Sayı : E-90852262-105.03-301961  
Konu : Muratpaşa, Soğuksu Mah. 12565 Ada 1  
    Parsel 1/1000 Uip. Değ.

1/1000 ÖLÇEKLİ UYGULAMA İMAR PLANI DEĞİŞİKLİĞİ

**ANTALYA İLİ, MURATPAŞA İLÇESİ  
SOĞUKSU MAHALLESİ  
12565 ADA 1 PARSEL  
1/1000 ÖLÇEKLİ UYGULAMA İMAR PLANI DEĞİŞİKLİĞİ**

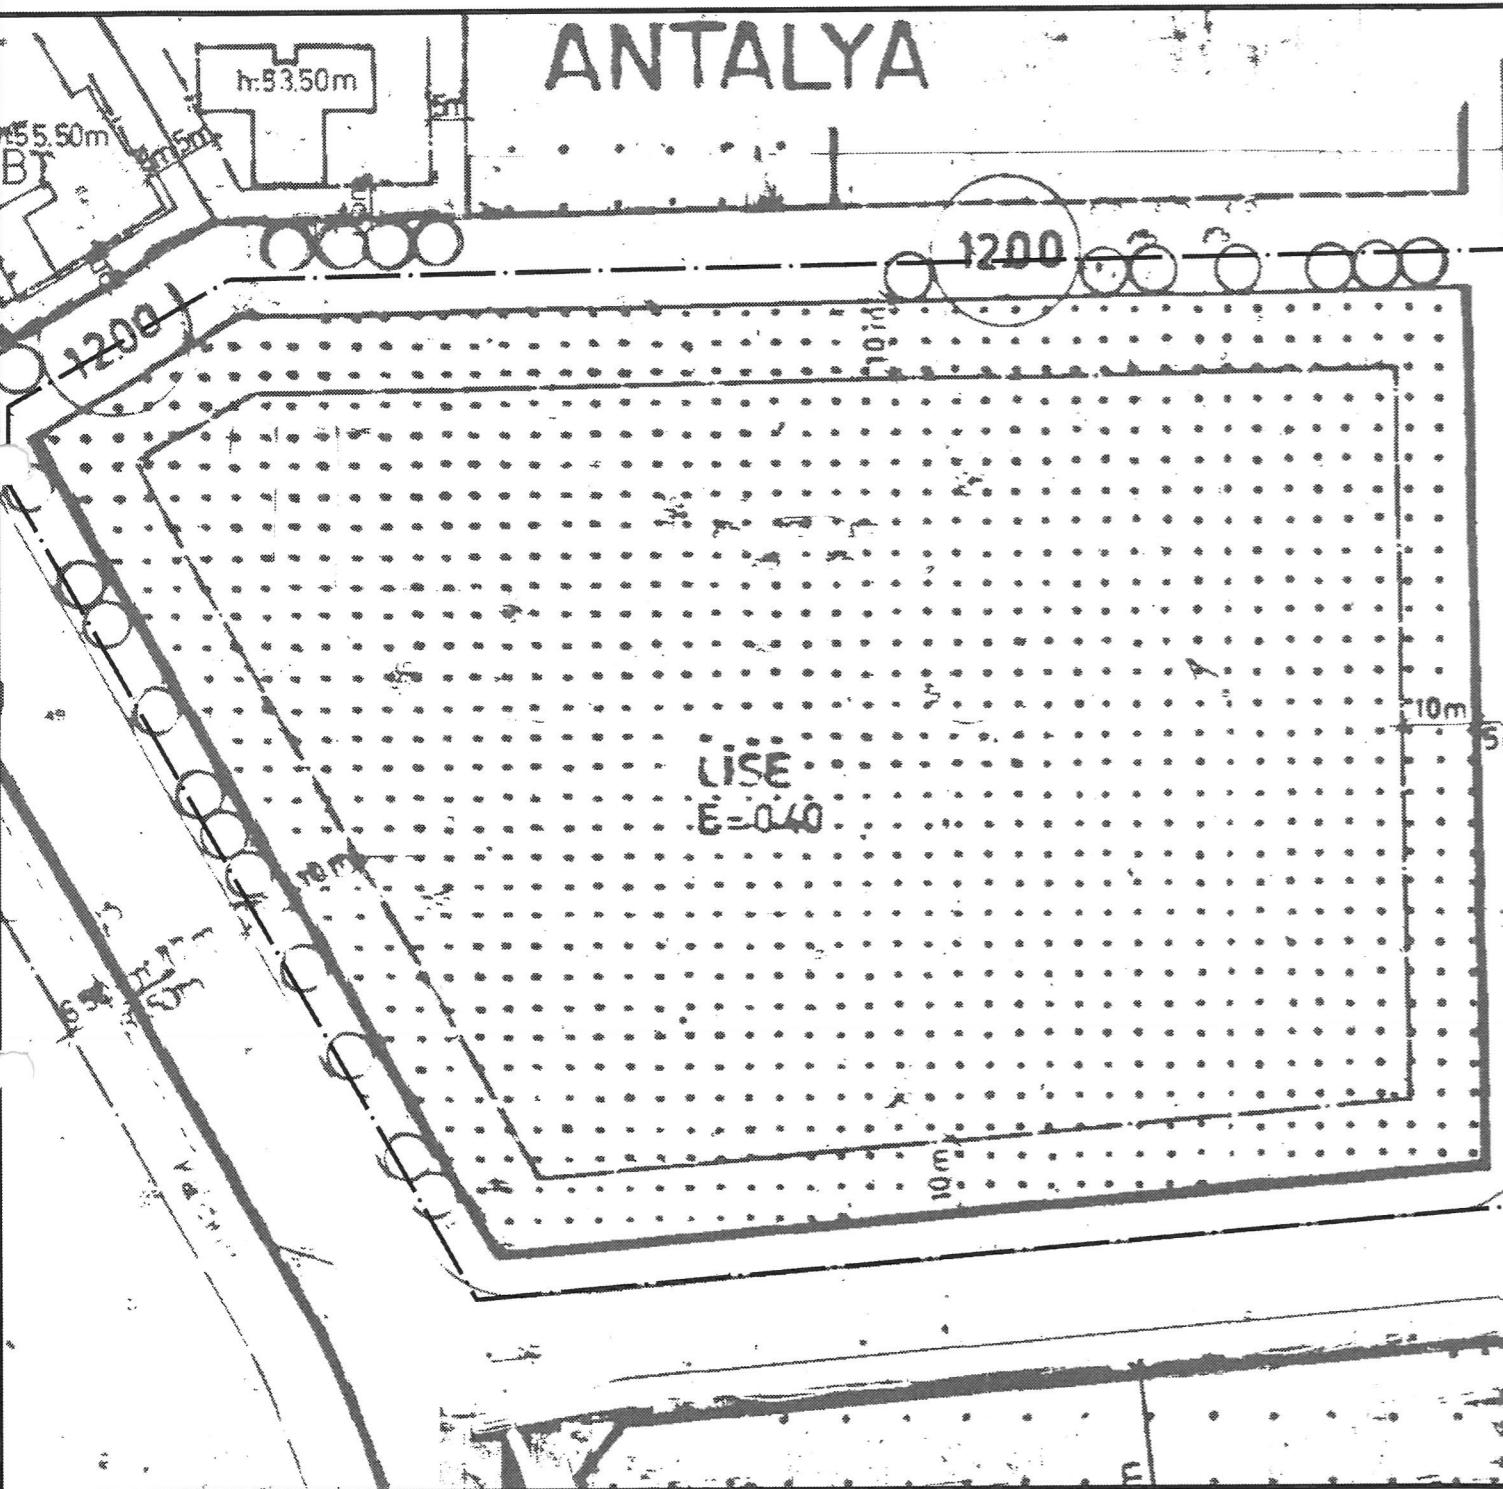
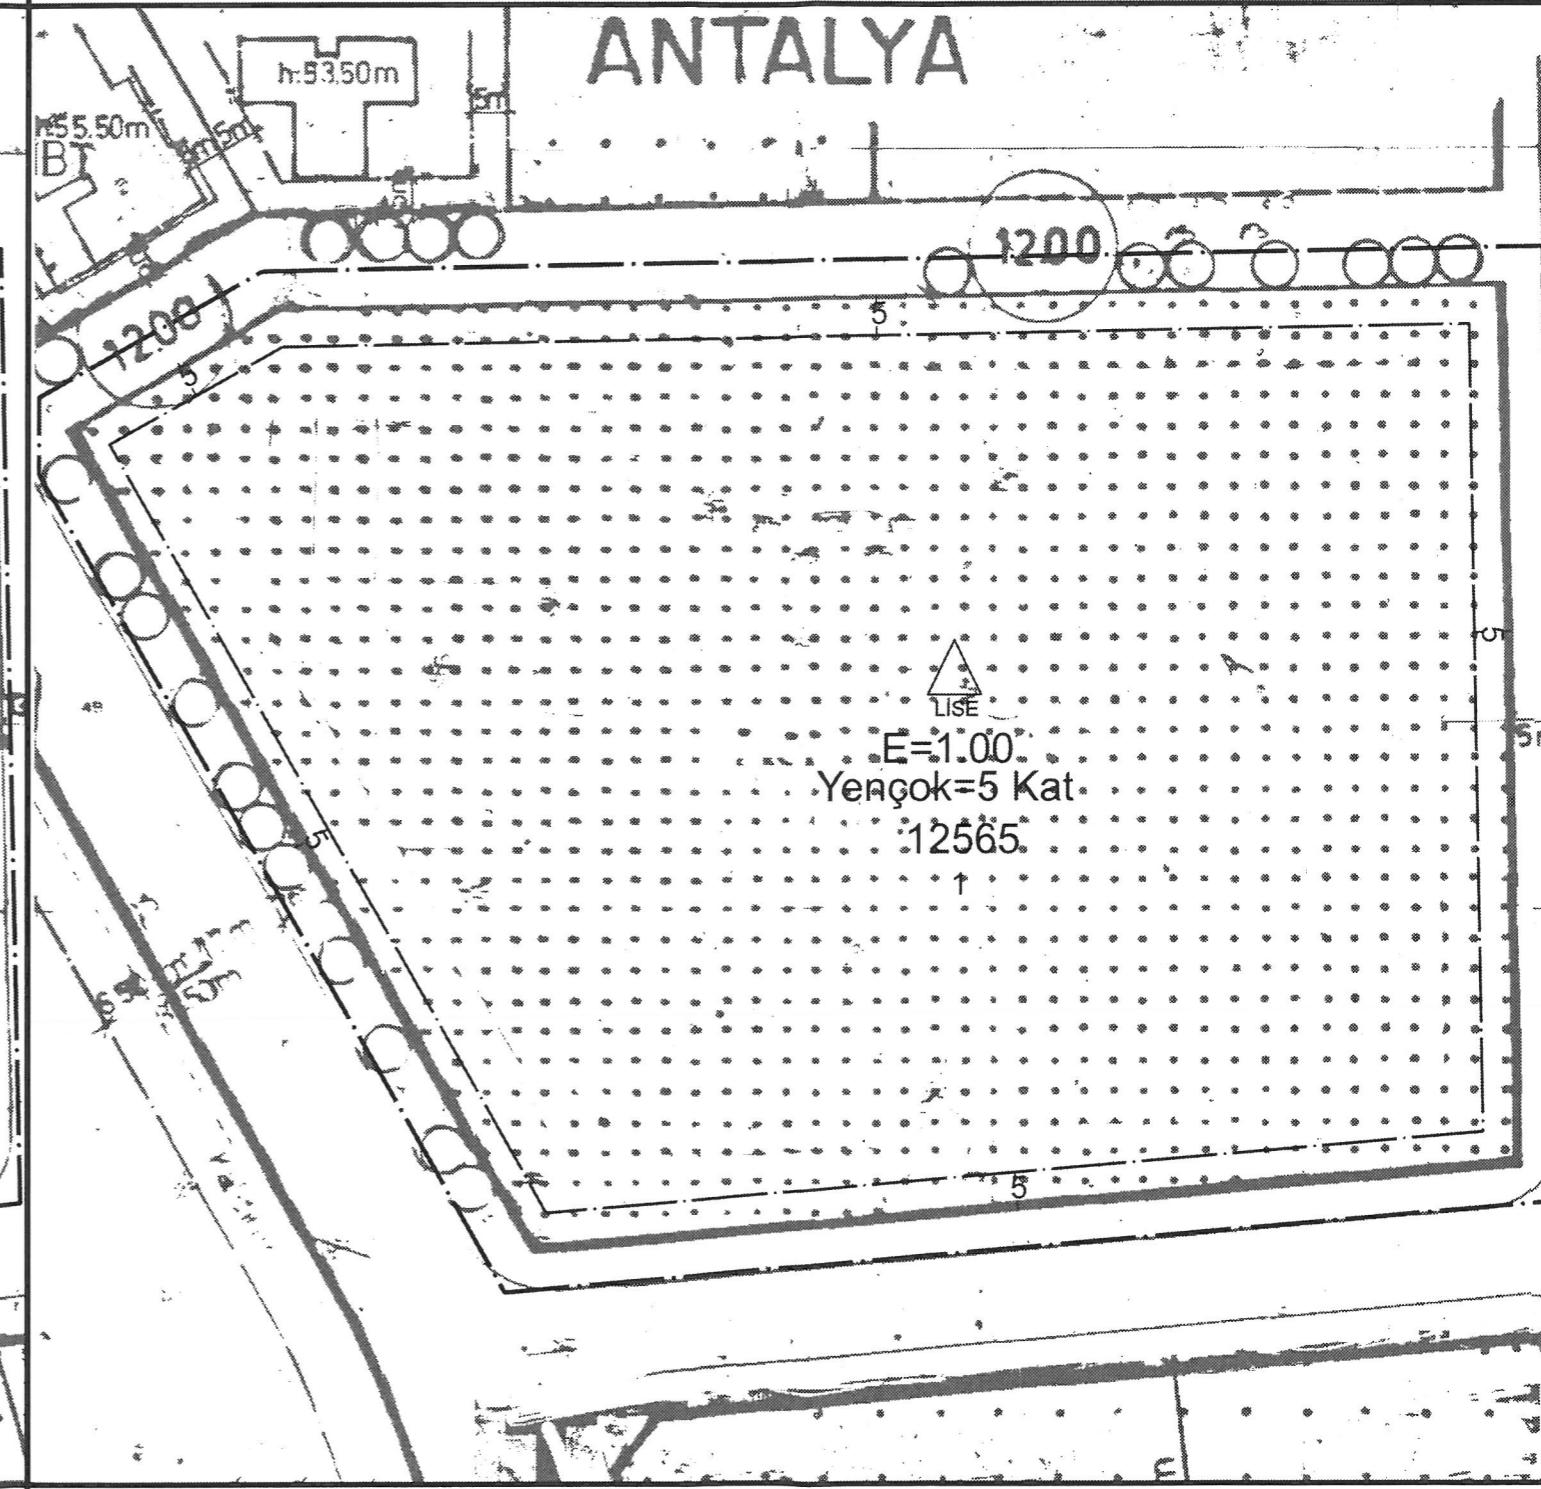
**Özü:** Planlama ve İmar Komisyonu Raporu doğrultusunda; Her yönden 10'ar m. yapı yaklaşma mesafeli E=0.40 yapılışma koşullu Lise kullanımlı 12565 ada 1 parseldeki yapı yaklaşma mesafelerinin tüm yönlerden 5'er m. olarak düzenlenmesi ve Yençok=5kat yapılışma koşulu eklenmesine ilişkin hazırlanan 1/1000 ölçekli uygulama imar planı değişikliğinin kabulüne oy birliği ile karar verildiği hk.

Plan 1. Mevcut 1/1000 Ölçekli Uygulama İmar Planı (Ölçeksiz)

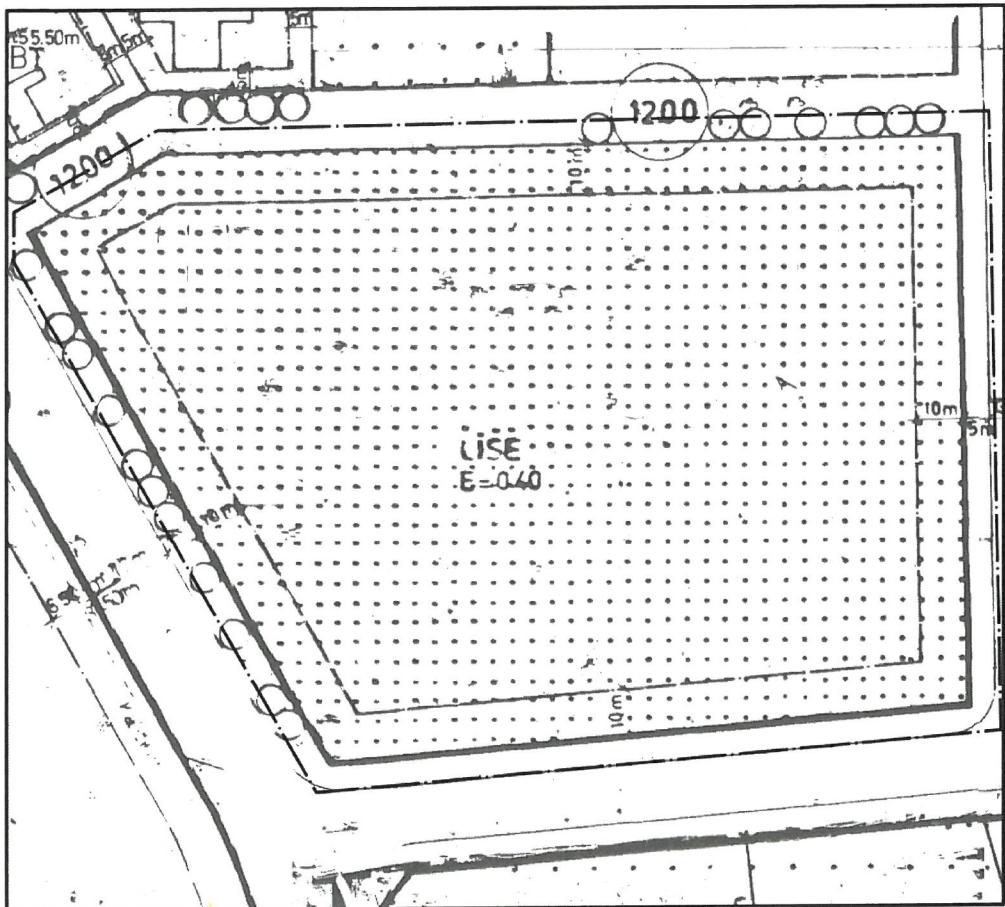
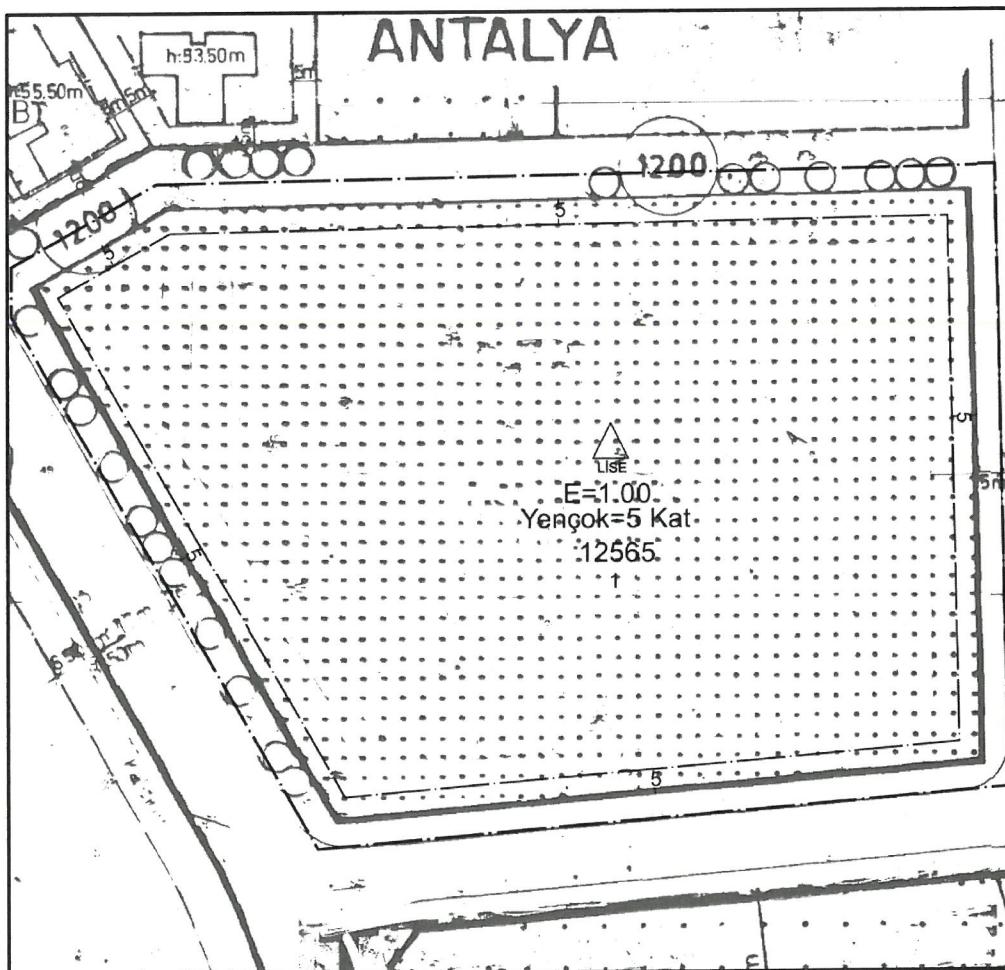
Teklif edilen 1/1000 ölçekli Uygulama İmar Planı Değişikliği ile Milli Eğitim Müdürlüğü'nün talebi doğrultusunda ve yerinde yapılan analizler neticesinde; 12565 ada 1 parselde yer alan lise alanı Mekânsal Planlar Yapım Yönetmeliğine uygun olarak Lise Alanı olarak belirlenmiş, yapı yaklaşma mesafeleri tüm cephelerden 5 metre olacak şekilde yeniden düzenlenmiştir. Ayrıca mevcut imar planında yapılaşmaya yoğunluğu E=0.40 olarak belirlenmiş olan Lise Alanında mevcut imar planında kat yüksekliği belirlenmemiştir. Mevcut okul içerisindeki yapı yükseklikleri dikkate alınarak önerilen 1/1000 ölçekli Uygulama İmar Planı Değişikliğinde kat yüksekliği 5 Kat olarak belirlenmiştir.
